ИЗМЕНЕНИЕ В КАТАЛОГЕ

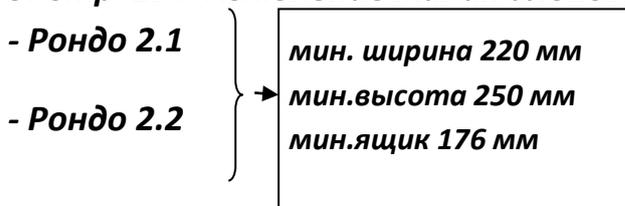
2. Стр.3 Фрезеровки:
